**Loi modifiée du 22 mai 2008 relative à l'évaluation des incidences de
certains plans et programmes sur l'environnement (art.7.2)**

**Avis de la Ministre de l'Environnement,
du Climat et du Développement durable
sur le rapport sur les incidences environnementales
relatif au projet d'aménagement général de la commune de Sandweiler**

N/Réf : 82699

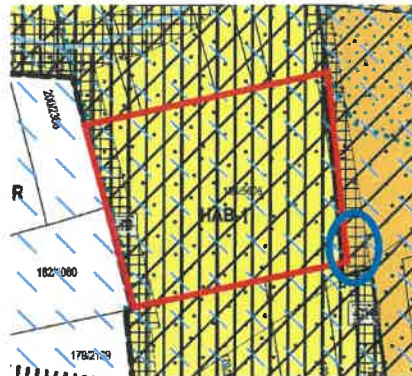
2. les modifications de la zone verte mentionnées ci-dessous constituent des extensions des zones urbanisées ou destinées à être urbanisées qui **peuvent être approuvées si les conditions suivantes sont respectées** :
 - à Sandweiler, le classement dans le réseau de circulation et de stationnement de la rangée d'arbres le long de la « rue de Luxembourg », à condition que la phrase « sauf pour réaliser les accès dans les PAP NQ dans la rue de Luxembourg » soit biffée des dispositions de la zone

de servitude « urbanisation - élément naturel / arbre » (EN). En effet, la définition de la servitude prévoit déjà une dérogation permettant la destruction et la réduction des éléments naturels concernés par la servitude « à titre exceptionnel et pour des raisons dûment motivées ».

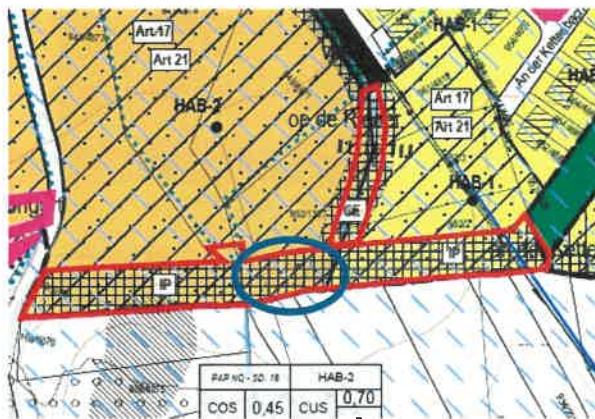
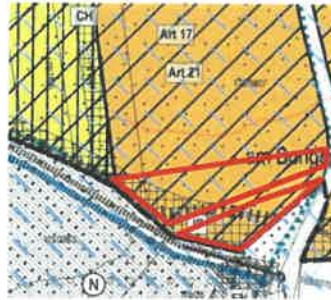
- à Sandweiler, le classement en zones HAB-1 et HAB-2 PAP NQ (SD - 18/19 « op de Rieder » et « An der Kettebaach ») superposées par la zone de servitude « urbanisation – cours d'eau » (CE) et la zone de servitude « urbanisation - intégration paysagère » (IP) au lieu-dit « op de Rieder » et « an de Kettebaach » à condition que la « Wiewerbach » soit protégée sur son intégralité par ladite servitude CE. Ainsi, cette servitude est également à prévoir sur la partie du ruisseau localisée dans la partie méridionale de la zone HAB-2 en lieu et place de la servitude IP (cf. encadrement bleu). Par ailleurs, la servitude IP devra imposer des plantations (arbustives ou arborées, essences indigènes et adaptées au site) sur 40 jusqu'à 80 % des fonds concernés par la servitude;

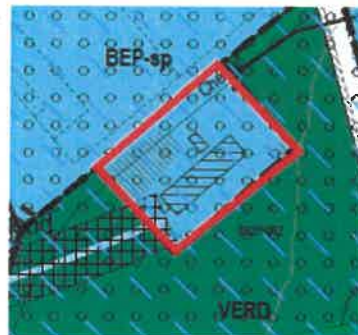
- à Sandweiler, le classement en zone HAB-2 PAP NQ (SD – 17 « Am Stawee ») au lieu-dit « am Bongert » à condition que les dispositions de la servitude IP imposent des plantations (arbustives ou arborées, essences indigènes et adaptées au site) sur 40 jusqu'à 80 % des fonds concernés par la servitude ;

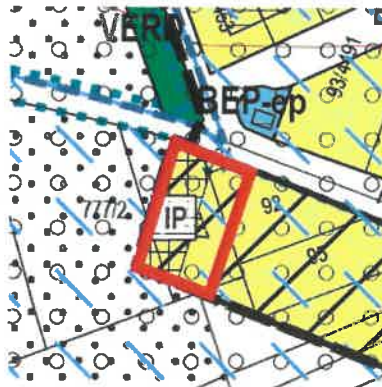
- à Sandweiler, le classement en zone BEP-sp du « Scoutshome » (parcelle 832/5052) à condition que le biotope protégé selon l'article 17 de la loi PN identifié en tant que tel sur la partie graphique du projet de PAG et localisé entre le terrain de foot et le bâtiment existant sur la surface soit superposé par la zone de servitude « urbanisation – élément naturel / arbre » (EN) ;
